改善箇所説明図

リレーボックス（裏面）

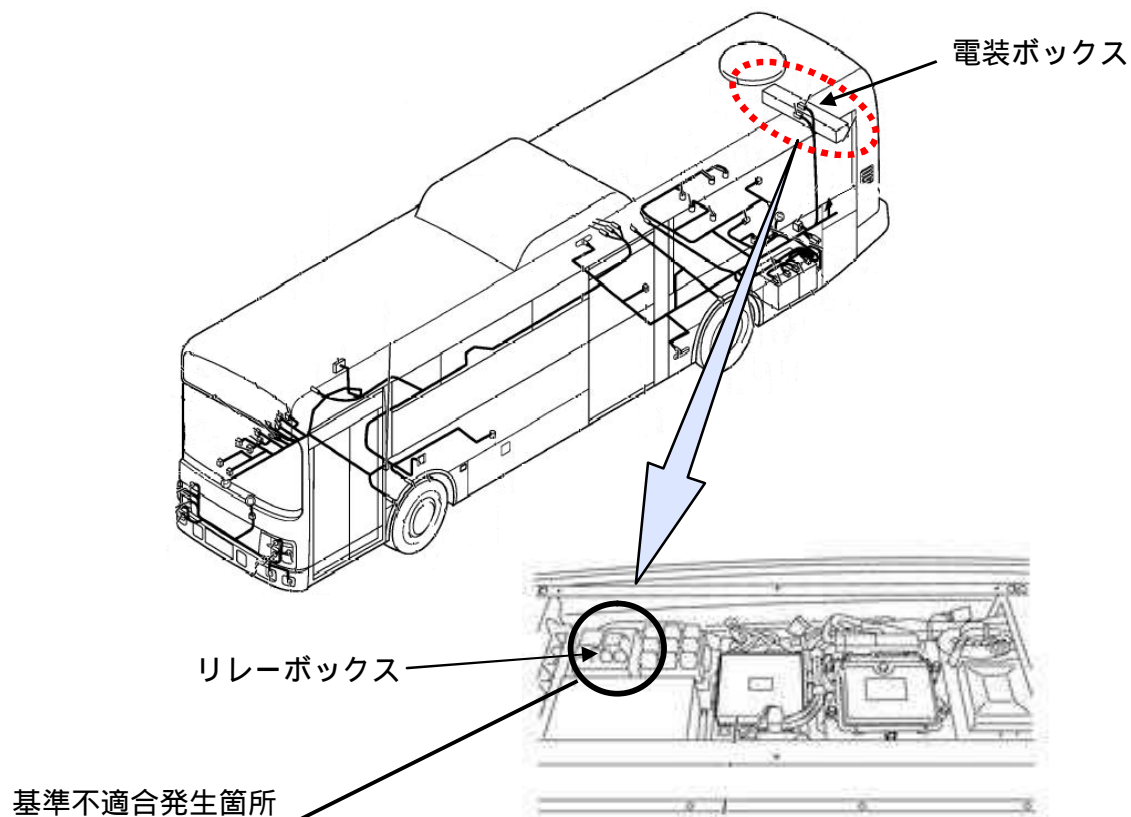
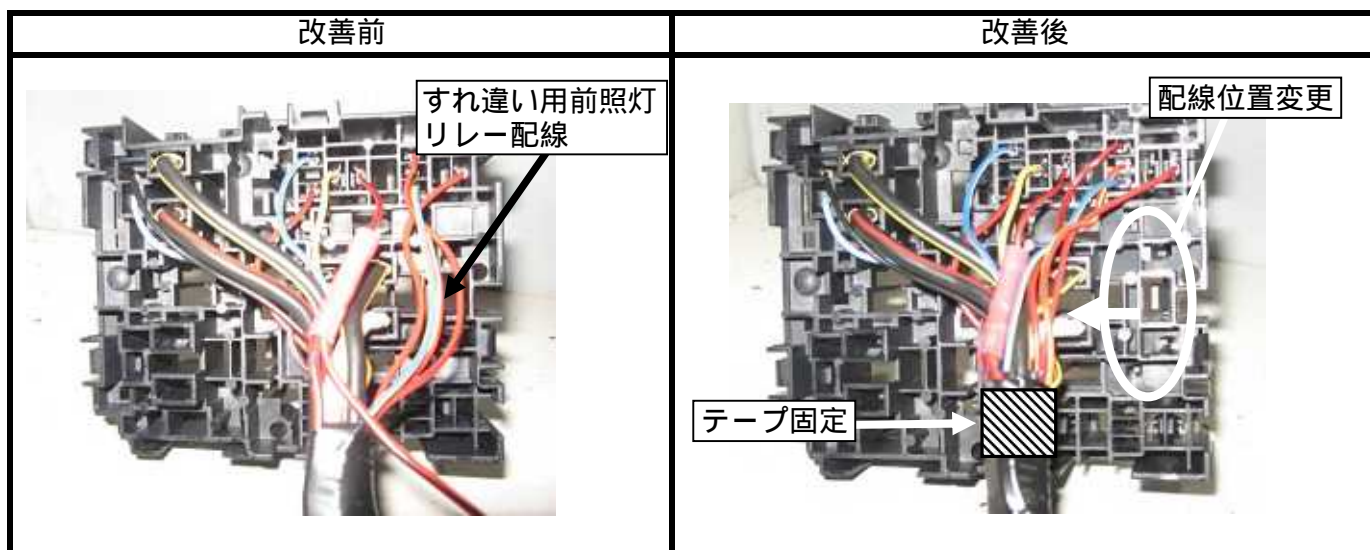
エンジン停止中に音声合成放送装置（行き先案内放送等）を作動させるため、アイドリングストップ装置のリレーボックスのリレー配線を変更した特別仕様の路線バスにおいて、変更後の復元作業が不適切なため、すれ違い用前照灯リレーの配線がリレーボックスに挟まれるものがある。そのため、そのままの状態で使用を続けると、配線がショートし、最悪の場合、すれ違い用前照灯が点灯しなくなるおそれがある。

改善の内容：
全車両、すれ違い用前照灯リレー配線を正規位置に配索し、テープで固定する。なお、配線に損傷が見られるものは、配線を修理する。
